REPONSE A L'AVIS DE L'AE SUR L'ETUDE D'IMPACT ENVIRONNEMENTALE  
SITE TRIMET DE SAINT-JEAN DE MAURIENNE (73)

MEMOIRE DE REPONSE A L'AVIS n°2020-ARA-AP-1085 DE L'AE  
SUR L'ETUDE D'IMPACT ENVIRONNEMENTALE  
SITE TRIMET DE SAINT-JEAN DE MAURIENNE (73)

Ce document constitue la réponse écrite aux remarques formulées par la Mission Régionale d'Autorité Environnementale dans son avis n°2020-ARA-AP-1085, relatif au projet d'optimisation de la capacité de production de l'usine d'aluminium primaire de TRIMET, située sur la commune de Saint-Jean de Maurienne.

Figure 1 : Organisation de la norme ASI

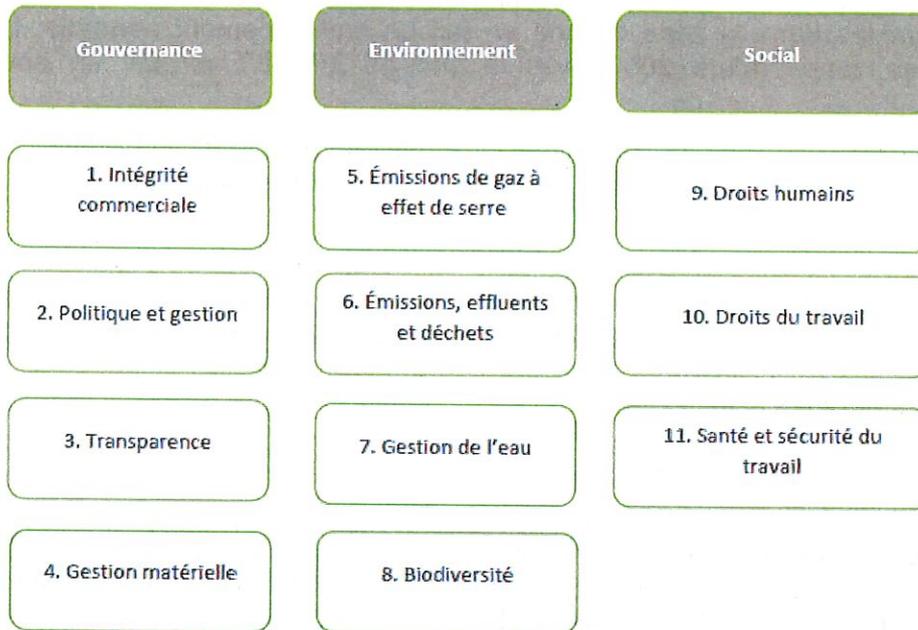
« L'évaluation des incidences sur la faune et la flore sauvage n'est pas fournie. L'autorité environnementale (AE) estime que les animaux domestiques et les végétaux cultivés jouent un rôle de sentinelle vis-à-vis des populations sauvages. L'incidence sur les écosystèmes et la biodiversité est donc très probable ; elle doit être évaluée avec plus de précision par une démarche éco toxicologique et faire l'objet de mesures d'Evitement, de Réduction ou de Compensation (démarche ERC).

**L'AE recommande de compléter l'évaluation environnementale par une analyse des effets toxiques sur les écosystèmes et de mettre en œuvre le cas échéant, la séquence éviter, réduire, compenser. »**

Parmi les champs d'application de la norme de performance de l'ASI, l'Environnement est un des trois piliers fondamentaux avec la Gouvernance et le Social. Dans ce pilier, quatre aspects sont déclinés, dont celui de la Biodiversité, dans son Chapitre 8.

Les exigences de la norme rejoignent étroitement la remarque de l'AE.

Pour répondre aux remarques de l'AE, et pour mener à bien son processus de certification ASI, TRIMET s'engage à réaliser une analyse des effets toxiques de son activité sur les écosystèmes en passant par une société spécialisée dans ce domaine.
